# Naturskyddsföreningens, Jordens vänner och MKG:s ("föreningarnas") synpunkter under huvudförhandlingen SFR-målet (M 7062-14)

NACKA TINGSRÄTT  
Åklagning 3  
INKOM: 2019-09-25  
MÅLNR: M 7062-14  
AKTBIL: 179

# Utsläpp i havet ovanför slutförvaret kan ske snabbt (1)

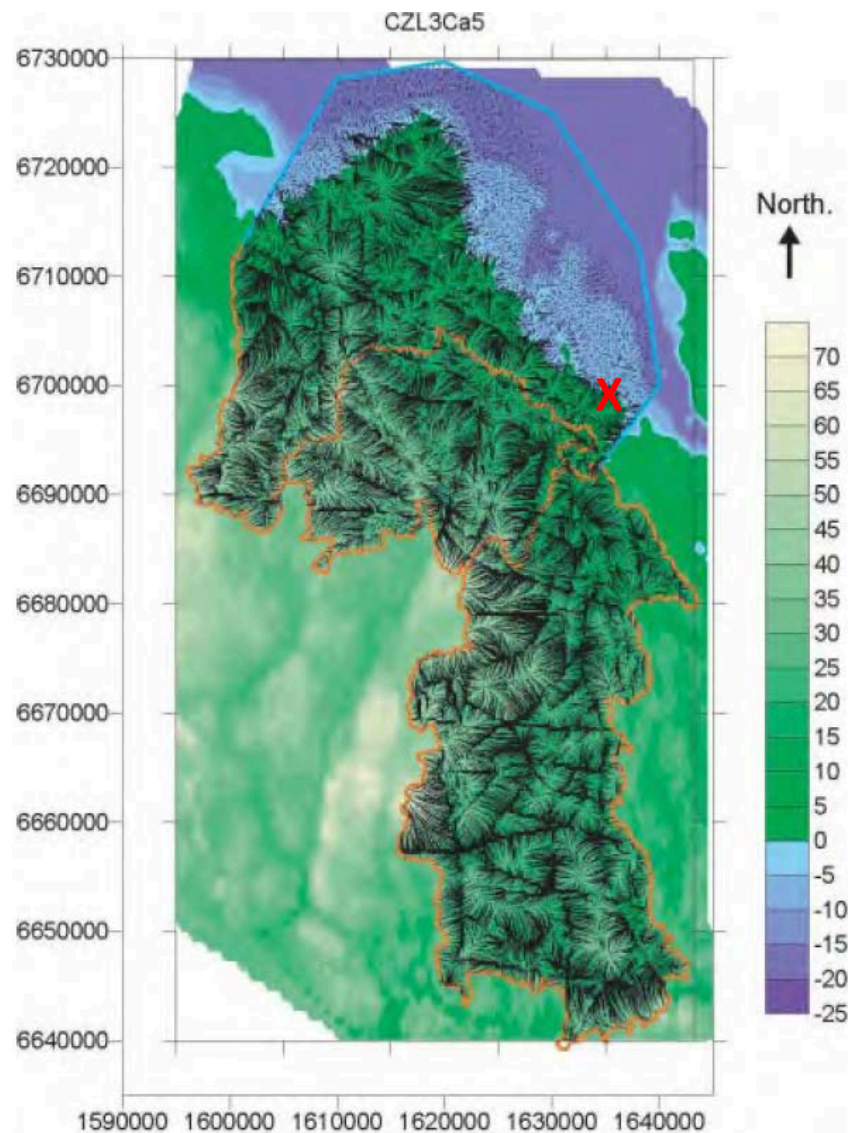
- Sökanden menar att en lokalisering under havsbotten är särskilt gynnsam eftersom "berget ger stabila kemiska och fysikaliska förhållanden samt gynnsamma, låga grundvattenrörelser".
- Sökanden ger en bild av en lokalisering under havsbotten ger särskilt gynnsamma hydrologiska förhållanden ("lägre hydrologisk gradient", "stagnant vatten")
- Sökanden har i prövningen först hävdad att det aldrig blir utsläpp i havet eftersom inga utsläpp sker innan 1 000 år har gått och det blivit land ovanför förvaret.
- I bemötandet den 19 december 2018 anger dock sökanden att deras beräkningar visar att det tar ca 400 år innan radioaktiva ämnen når vattenrecipienten.
- Att det tar 400 år betyder ändå att det radioaktiva ämne som i säkerhetsanalysen är mest problematisk, Cesium-137 med en halveringstid på ca 30 år, har sönderfallit till mindre än en tusendel av den ursprungliga mängden.

# Utsläpp i havet ovanför förvaret kan ske snabbt (4)

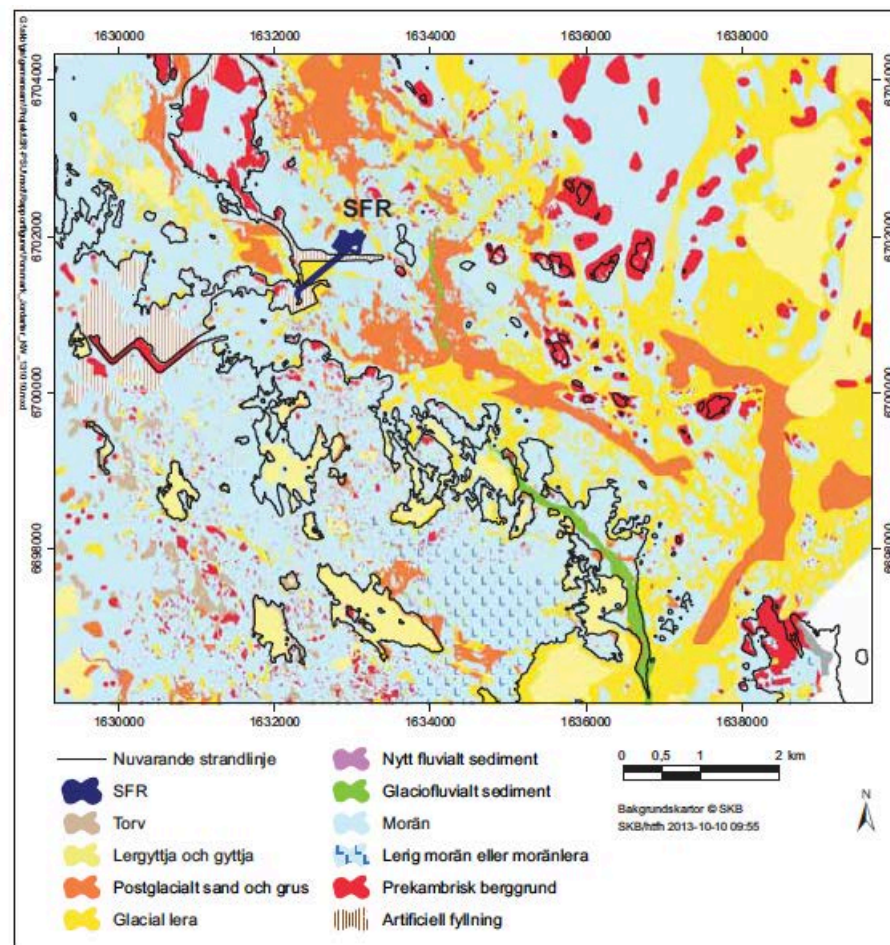
- Storregionala grundvattenströmmar finns i de översta cirka 1 000 m i berget.
- Inströmningsområden ligger oftast långt från vattendrag, sjöar och hav.
- Utströmning sker i vattendrag, sjöar och hav.
- Bilden är från rapporten SKB R-03-24 (fig 5.19) och visar att flöden sker ut i havet utanför Forsmark.
- Som föreningarna upfattar det skulle ett generellt uppflöde kunna äga rum från storregionala grundvattenströmmar genom området för SFR-förvaret.

- Det enda som skulle kunna ändra detta är om berggrunden som är ovanför förvaret skulle innehålla ett tjockare lerlager.
- Men området ovanför slutförvaret är s.k. morän ovanför en för föreningarna okänd tjocklek med fastare berg (felsiskt till intermediärt metavulkaniskt berg eller fin- till medelkornig metagranit-granodiorit).
- Detta kan ses i figur 4-32 i huvudrapporten för säkerhetsanalysen SR-PSU, ”Redovisning av säkerhet efter förslutning för SFR”.
- Morän är relativt genomsläppligt för vatten
